**CITÉ
DE LA
SÉCURITÉ
SOCIALE**

CONSULTATION RÉMUNÉRÉE 2014-2015

Fonds de compensation commun au régime général de pension

Plan de situation

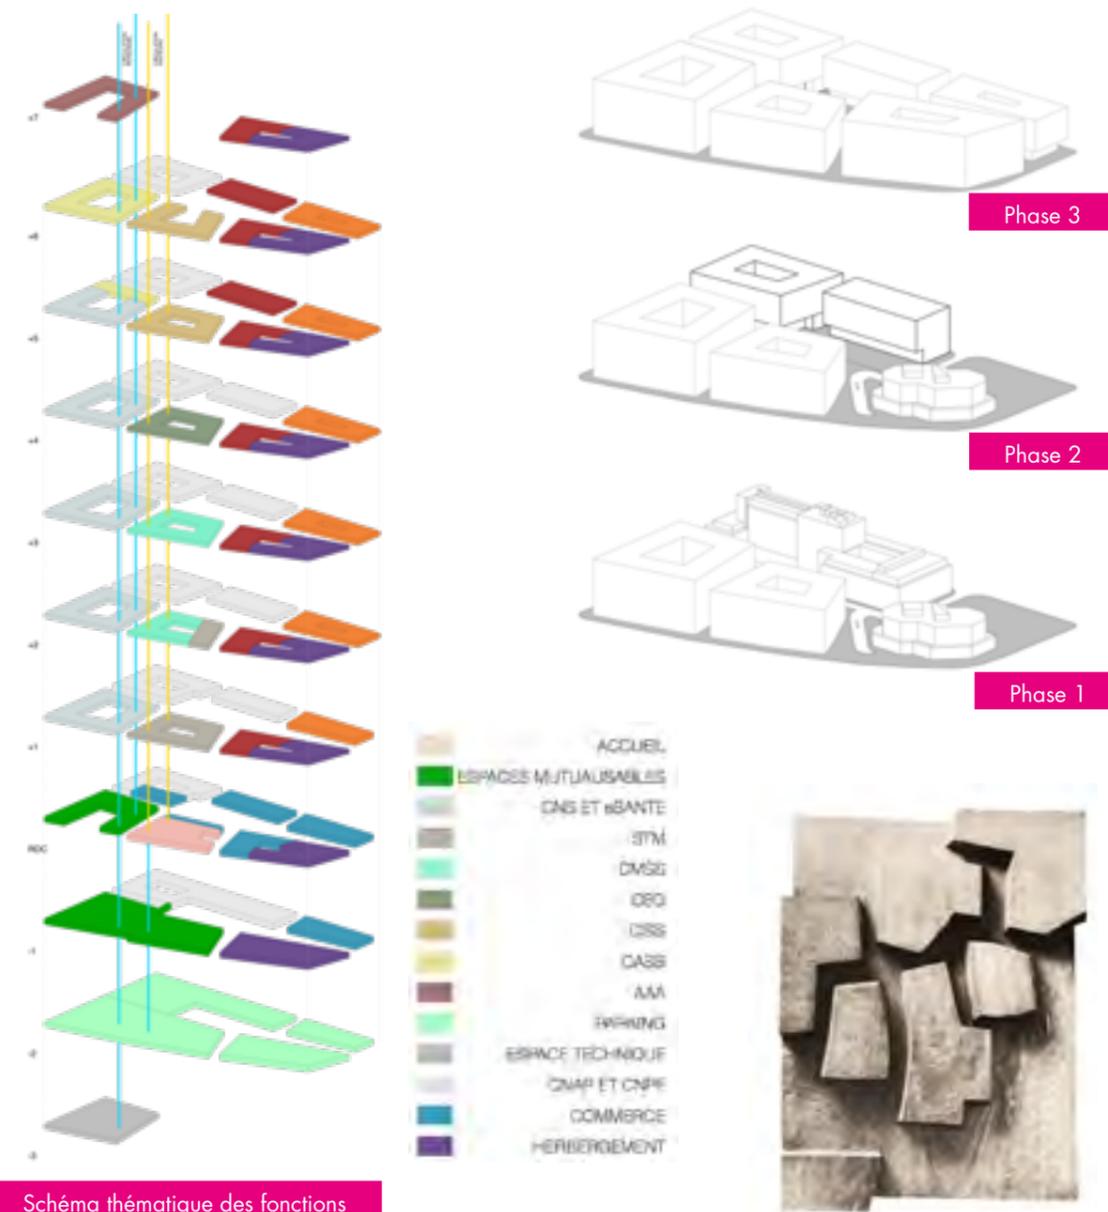
L'idée de créer un morceau de ville dans la ville est cohérente en soi.

La référence aux caves Mercier (Cour Mercier) pour créer un «îlot gourmand» ne constitue pas une vision assez forte pour le quartier dans son ensemble.

Le projet dégage une impression sculpturale dont l'échelle est en conflit avec les qualités demandées pour la Cité de la Sécurité Sociale ainsi que le contexte. Alors qu'il annonce une démarche urbaine de continuité avec le tissu urbain voisin, l'îlot ne présente pas beaucoup de ressemblances morphologiques avec l'existant. Il met en place un catalogue de bâtiments épais résultant d'une fragmentation et d'un réassemblage de ces fragments dont la fonctionnalité reste à démontrer.

La dimension et la géométrie de la Cour Mercier occupant le cœur de l'îlot ainsi que le système d'accès ne sont pas convaincants. La Cour Mercier est peu visible et identifiable dans les par-

Le jury s'interroge sur la pertinence de ce système de solitaires réassemblés, tel qu'il est présenté. Il est proposé de retravailler un découpage des blocs en fonction du programme. Le jury se questionne également sur la connexion avec la gare et l'accès vers la Cour Mercier entre les deux blocs orientés vers la gare. La Cour Mercier, pour apporter une plus-value en terme de vie de quartier est tributaire de la présence d'établissements ouverts en soirée ou la nuit. Il faudra donc suivre de près l'occupation des rez-de-chaussée et améliorer la visibilité à partir de la place pour attirer la clientèle nécessaire. Il est également souhaité que les concepts de végétalisation mis en place en cœur d'îlot soient affinés et contextualisés.

Vue sur la place Mercier

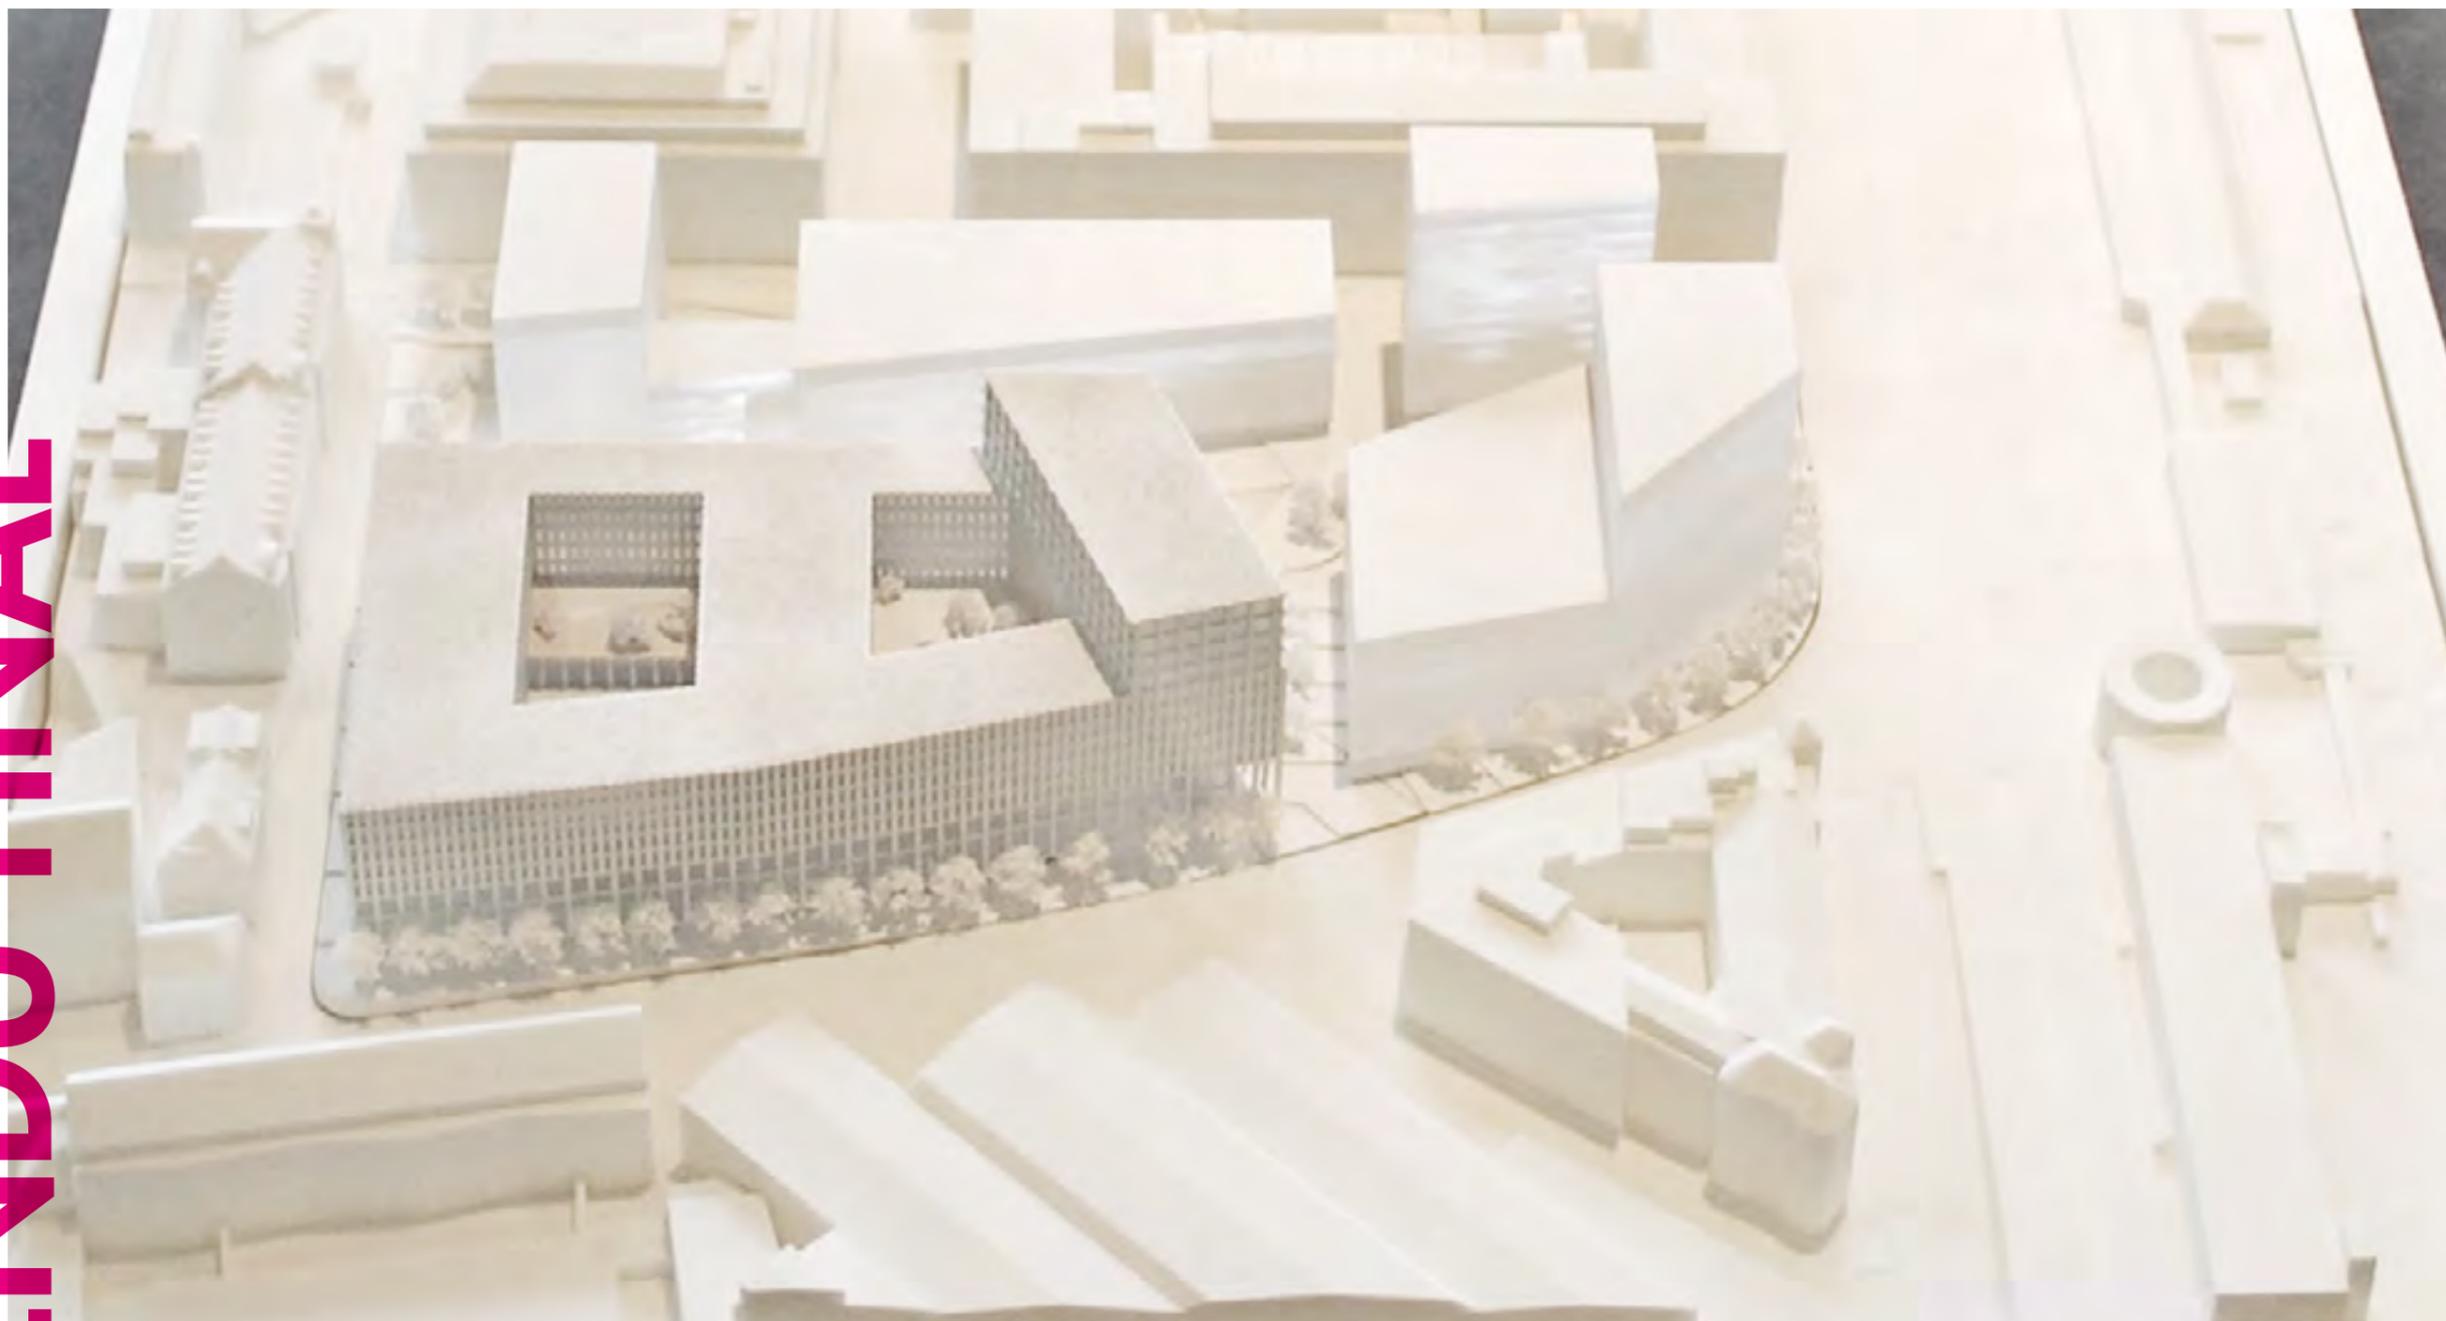
Le projet a beaucoup évolué depuis le colloque intermédiaire. La volonté de ne pas brouiller la lecture du projet par trop de découpages est saluée par le jury. L'idée d'une hauteur de socle correspondant au contexte bâti du quartier avec des accents verticaux ponctuels est intéressante. L'organisation générale du projet est satisfaisante. Cependant, de nombreux aspects semblent ne pas avoir été suffisamment traités (gestion de la topographie et aménagements paysagers de l'espace public par exemple).

Les espaces extérieurs publics semblent avoir été créés par défaut, et l'équilibre entre les espaces plantés et les espaces minéraux pour le cheminement n'est pas satisfaisant. Les limites des espaces plantés sont générées par les flux et manquent d'une réflexion propre et approfondie. Ils ne semblent pas assez généreux. Il serait souhaitable de donner plus de place à la végétation, et de repenser le caractère minéral dominant des espaces extérieurs. Cependant, le jury se questionne au sujet du bien-fondé de la verrière végétalisée au niveau du prolongement de la rue de Reims. Le vaste porche au niveau de la CSS pourrait potentiellement devenir un lieu dangereux la nuit.

L'organisation du pôle d'accueil sur deux niveaux est mise en question. Il semble difficile d'y accueillir 1.000 personnes à partir de la phase 2 (circulation verticale sous-dimensionnée). Malgré le patio, l'apport en lumière naturelle apparaît insuffisant.

La grande rigidité dans le dessin des façades crée une certaine monotonie au niveau du cœur d'îlot. La linéarité de la place centrale ainsi que ses proportions ne concourent pas à la création d'un lieu qui se veut convivial et attractif.

Les grandes hauteurs proposées au niveau des accents verticaux posent des problèmes d'insertion dans le contexte bâti du quartier et de rapport d'échelle. Il manque également une connexion physique et/ou visuelle plus directe avec cet espace public en cœur de projet. Le jury émet des doutes concernant le fonctionnement possible de l'atrium central.

Le jury se questionne également au sujet de la profondeur des commerces et se demande s'il n'aurait pas été plus judicieux de prévoir, par endroit, des percées visuelles entre le pôle d'accueil avec ses guichets et la rue de Hollerich.

Plan masse

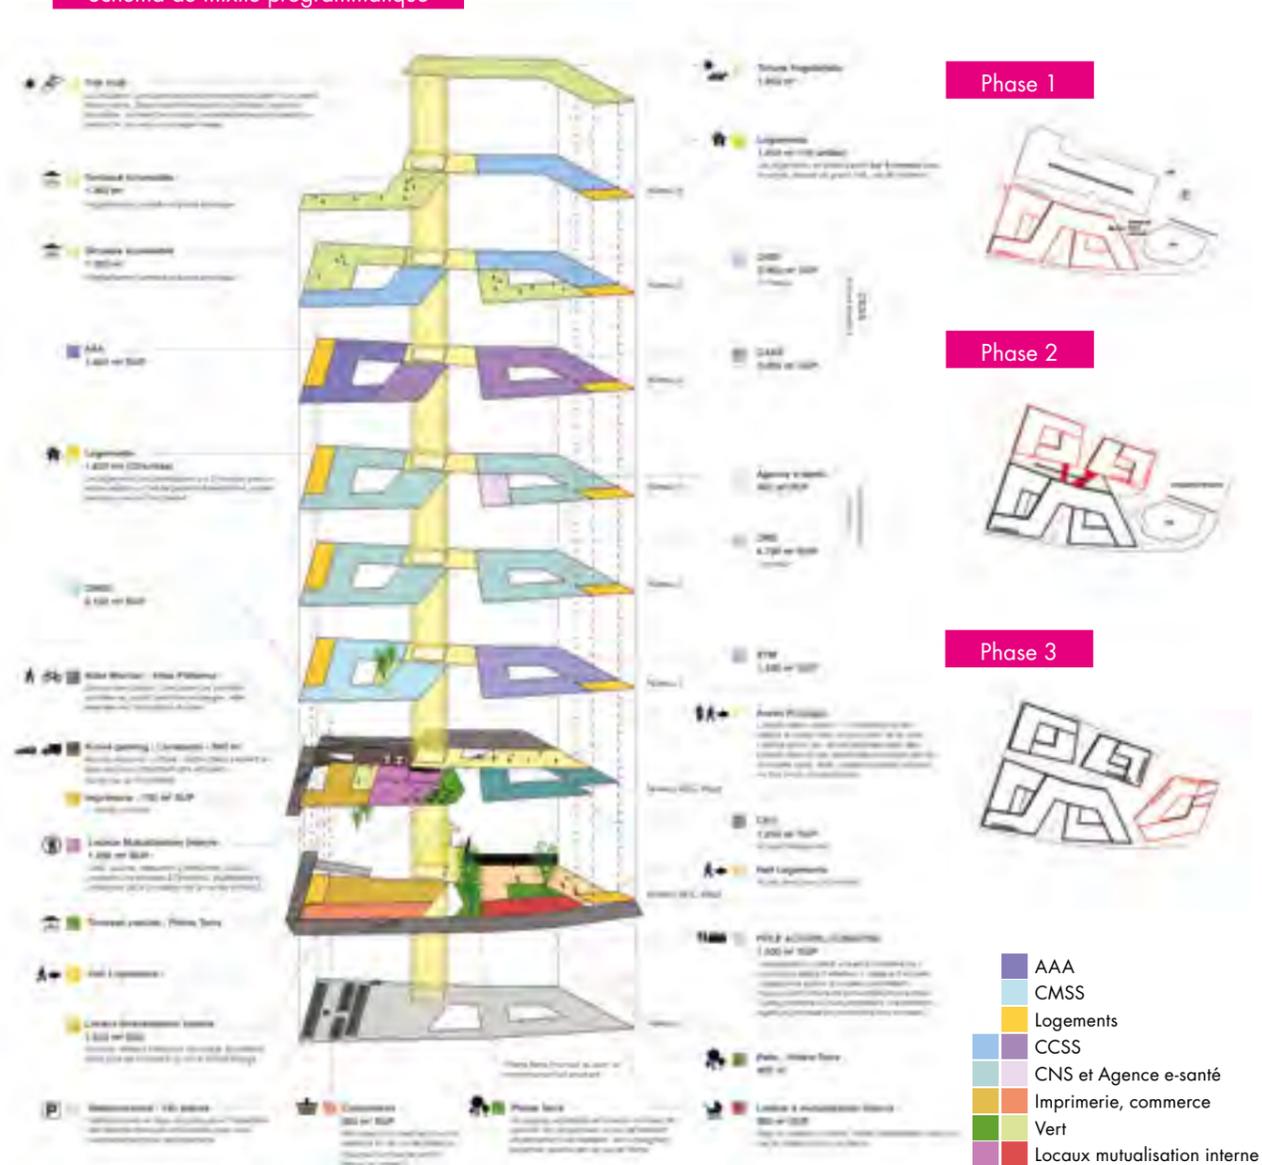
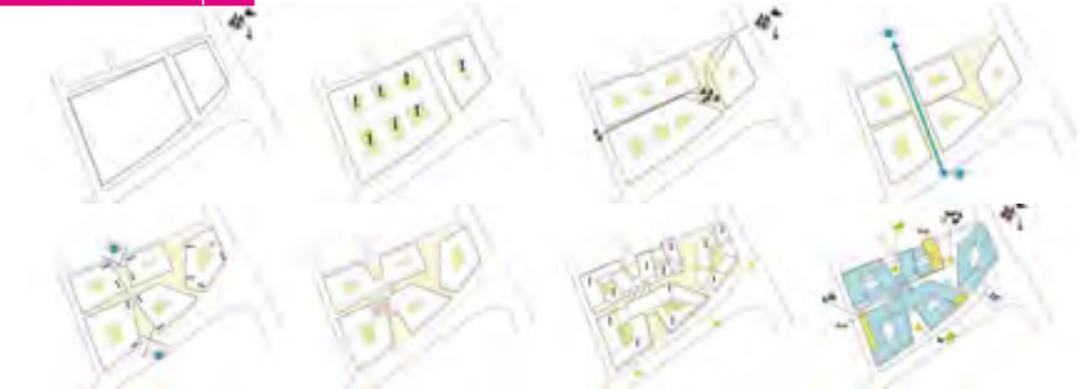
Ce projet a la vocation de charnière urbaine du site et de redynamisation du quartier. Il découle d'une analyse pertinente du contexte avec une réponse forte pour l'avenir du quartier. L'idée maîtresse consistant à étirer, à plier et à emboîter des portions de volumes de hauteurs différentes génère de multiples qualités, tant au niveau spatial qu'au niveau de la logique des flux.

Le jury se questionne cependant au sujet du « hub » proposé et, particulièrement, au sujet des passerelles. Elles sont perçues comme corps étrangers venant embrouiller la clarté du concept. Il propose

également de réajuster le choix de la typologie proposée et d'inclure, dans la conception des espaces d'accueil, le besoin de confidentialité et de protection. Concernant la programmation des rez-de-chaussée le long de la rue du Commerce et de la rue Fort Wedell, le jury recommande d'y apporter l'attention nécessaire afin qu'elles soient vivantes et ne se présentent pas comme espaces secondaires morts. Quant à la proposition de traiter les logements comme « implants » positionnés de manière stratégique pour animer l'espace public, le jury salue le parti urbanistique mais se questionne au sujet de la qualité de logements mono-orientés et demande de préciser la typologie des logements proposés (duplex, lofts, etc.). Il s'interroge également sur la connexion avec la rue Fort Wedell et propose de pousser d'avantage la réflexion sur le statut de la rue intérieure proposée et sur le traitement des espaces extérieurs.
